Demande de complément cas par cas **Blain (44)**

Rédacteur : Lény PINARD

Date : 17/06/2026

La société Emeraude Energie par sa filiale Happy Energy a déposé à la DREAL une demande d'examen au cas par cas le 2 juin 2026 pour la construction d'une centrale agrivoltaïque sur la commune de Blain (44). Cette demande a été enregistrée sous la référence 018816/KK P.

Défense incendie

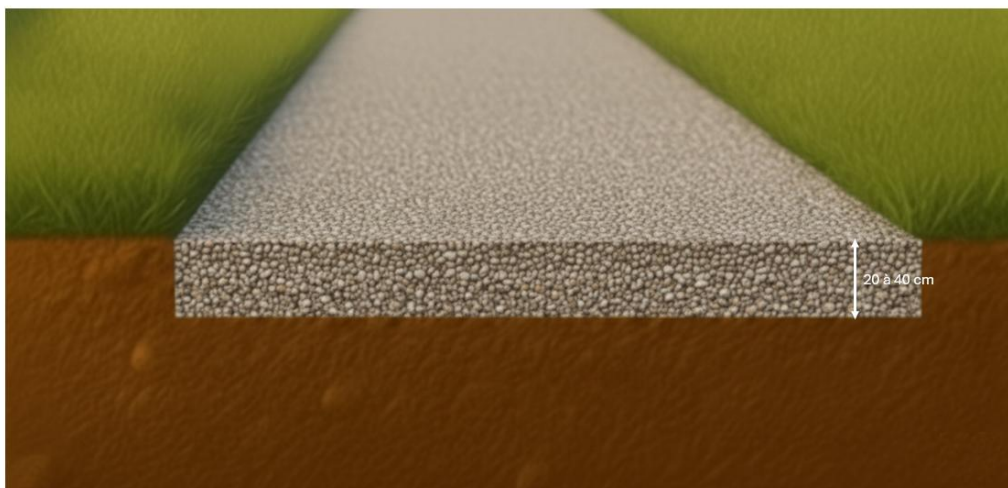
Vous devez donner la longueur des tranchées de raccordement interne (entre les tables et les postes électriques) et indiquer leur tracé sur le plan masse. Merci de citer la citerne incendie. Vous donnerez la longueur des pistes internes, leur tracé (plan masse) et le matériau utilisé.

Une citerne incendie de 120 m³ est prévue afin de répondre aux besoins de défense extérieure contre l'incendie du site, conformément aux prescriptions du SDIS. Son implantation est localisée sur le plan de masse, en bordure d'une piste interne et à proximité d'un portail afin d'en faciliter l'accès par les services de secours.

Cette implantation pourra être ajustée en phase d'exécution si les prescriptions définitives du SDIS l'exigent, sans modification significative du projet

Principe des tranchées de raccordement

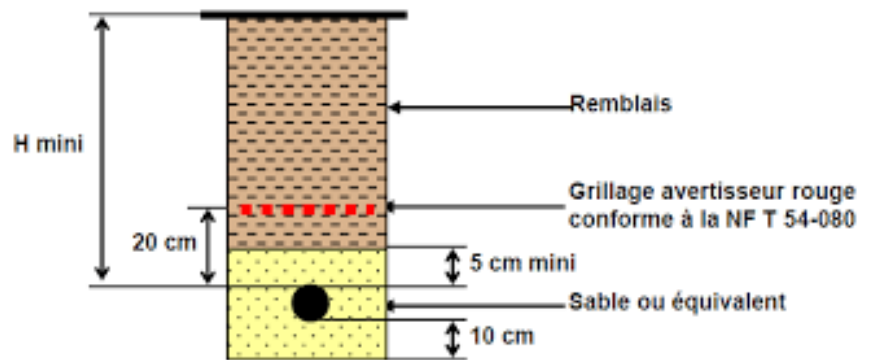
Le raccordement de l'installation au réseau public d'énergie est partie intégrante du projet. Ces éléments doivent être décrits ainsi qu'une analyse de leurs incidences potentielles sur l'environnement.

À ce stade de la procédure, le tracé définitif du raccordement n'est pas arrêté, celui-ci étant déterminé par le gestionnaire de réseau (Enedis) à l'issue de l'instruction de la demande de raccordement, laquelle sera déposée après l'obtention des autorisations nécessaires au projet.

- Les tranchées de raccordement externe seront implantées le long des voiries existantes ;
- Les techniques de travaux seront adaptées pour limiter au strict nécessaire les emprises temporaires de chantier ;

Schéma de principe

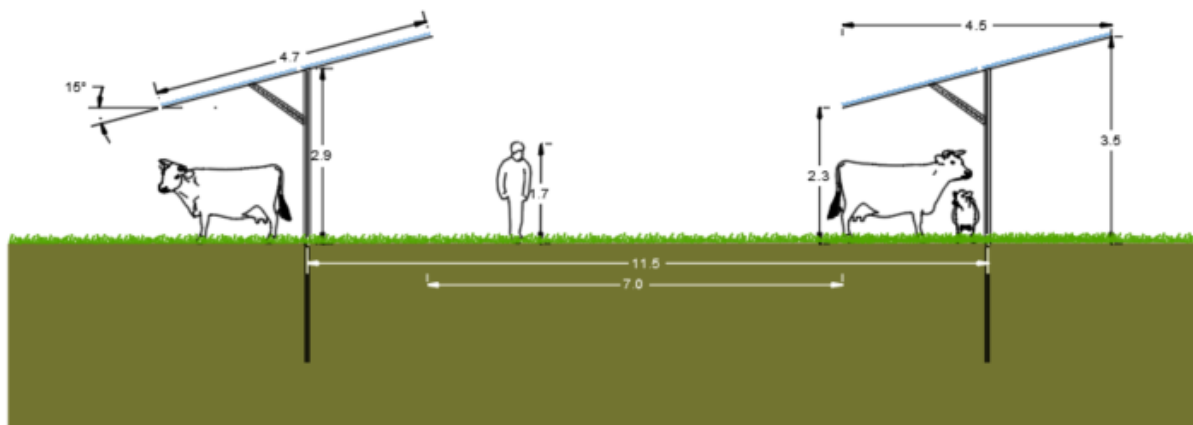
Vous indiquerez l'espacement entre les tables ainsi que les conditions d'écoulement des eaux pluviales sur et le long des tables.

Caractéristique	Valeur
Espacement entre rangées de tables	7 m
Hauteur libre minimale sous structure	2,3 m
Hauteur maximale en point haut	3,5 m

- Les eaux de pluie interceptées par les modules photovoltaïques s'écoulent le long de la pente des tables (inclinaison de 15 degrés avec des panneaux disjoints de 2cm) et retombent au sol de manière diffuse, en pied ou à l'aplomb des structures, sans collecte ni concentration artificielle des écoulements ;
- L'espacement de 7 m entre les rangées est suffisant pour permettre une répartition homogène des eaux ruisselant depuis les tables, évitant ainsi tout phénomène de

ruissellement concentré, d'érosion linéaire ou de formation de griffes d'érosion en pied de structure ;

- Aucun dispositif de collecte, de stockage ou de rejet des eaux pluviales vers un exutoire n'est nécessaire, le fonctionnement hydrologique de la parcelle restant proche de son état naturel, voire amélioré par la mise en place du couvert herbacé permanent.

Schéma de principe

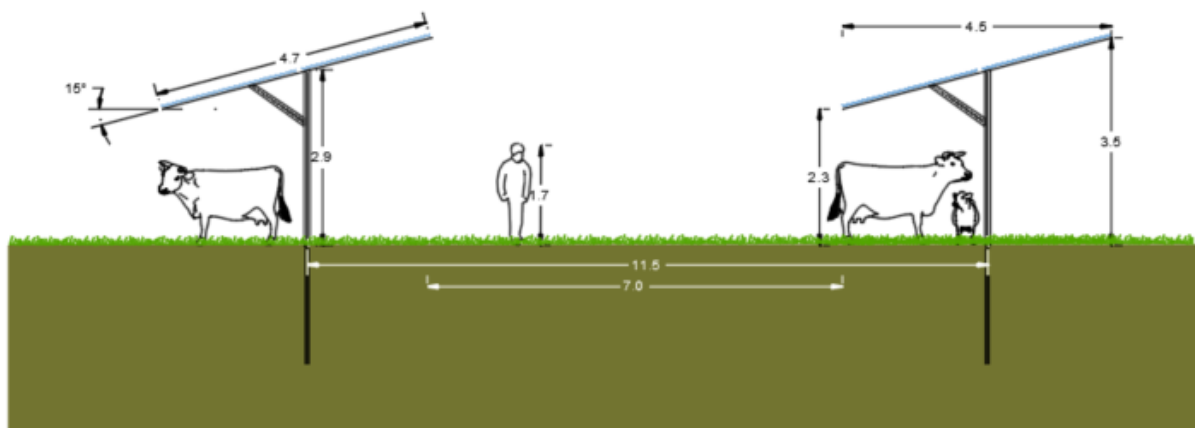
Le point haut indiqué est de 3,5 m alors qu'en 4.1 vous évoquez 4 m. Merci d'harmoniser.

La hauteur de point haut maximale du projet est de 4 m, néanmoins, la hauteur prévue est conforme au schéma, c'est-à-dire, 3,5m.

Insertion paysagère

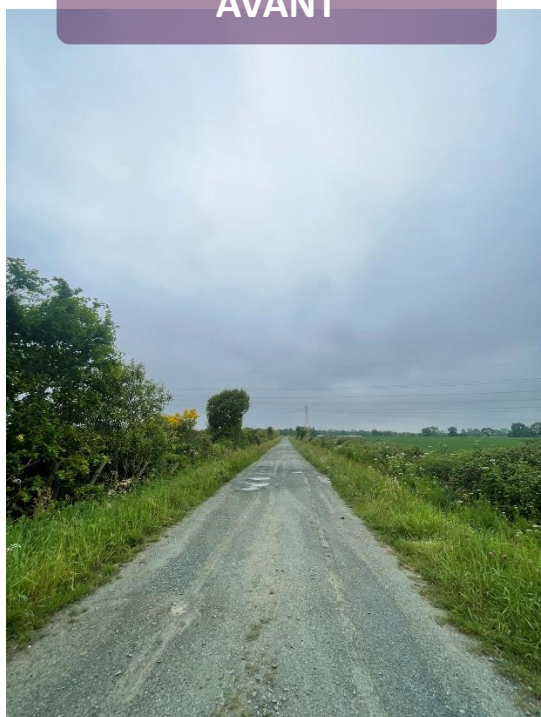
Il est nécessaire de détailler à l'aide de simulation les mesures d'insertion paysagères du projet vis-à-vis des habitations à proximité et des axes de circulation.

Les simulations réalisées avec l'insertion paysagère montrent que les structures photovoltaïques, s'intègrent dans un environnement agricole déjà marqué par la présence de haies bocagères et de végétation périphérique. Ces éléments assurent un effet de filtre visuel efficace, réduisant fortement les perceptions directes du projet depuis les espaces habités et les axes de circulation.

La conservation intégrale du maillage bocager existant contribue à limiter l'impact visuel de l'installation et à maintenir la qualité paysagère du site. Les vues sur le projet depuis uniquement un axe routier demeurent ponctuelles et généralement partielles, en raison de l'effet d'écran qu'assurera la végétation.

Au regard de ces caractéristiques, l'impact paysager du projet est considéré comme faible à modéré et compatible avec le contexte rural et agricole dans lequel il s'insère.
